Pistões Perkins Aplicação: TQ20B 6.354.4

MS Motor Service Brazil informa que os pistões 93 216/800/600 e Kits 93 216 960 – aplicáveis no motor TQ20B 6.354.4, tiveram sua chapa auto térmica eliminada e conseqüentemente a alteração dos

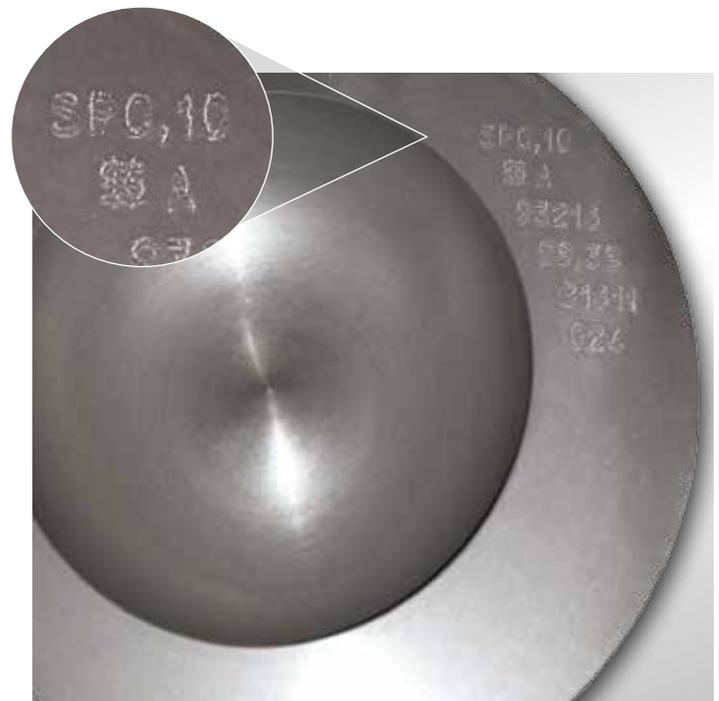
respectivos perfis e peso dos pistões, o que determinou a redefinição da folga de montagem de 0,05 mm para 0,10 mm, conforme identificado nas gravações no topo dos pistões (Fotos abaixo).

Recomenda-se não misturar na montagem do motor os pistões da versão anterior (SP 0,05 mm) com pistões da versão atualizada (SP 0,10 mm).
